日本原燃株式会社

濃縮・埋設事業所加工施設保安規定変更認可申請書の一部補正について

濃縮・埋設事業所加工施設保安規定 新旧対照表 (1 / 7)

別図2 (1/3) ウラン濃縮建屋1階 管理区域図 (第45、49、54、55条関係)

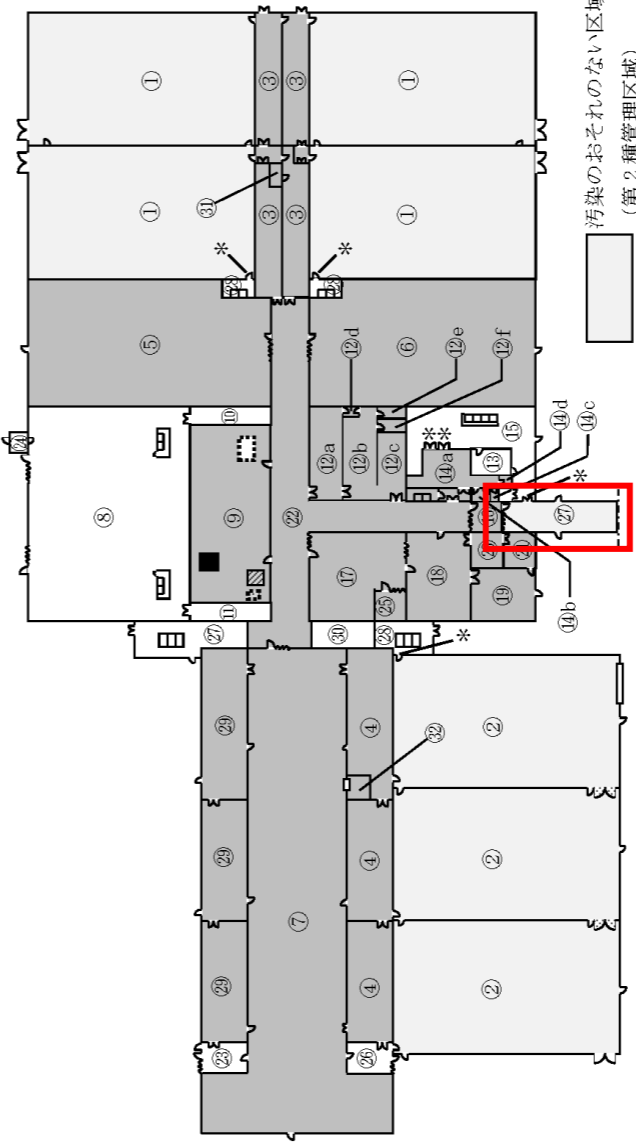
記載の適正化 (誤記修正)
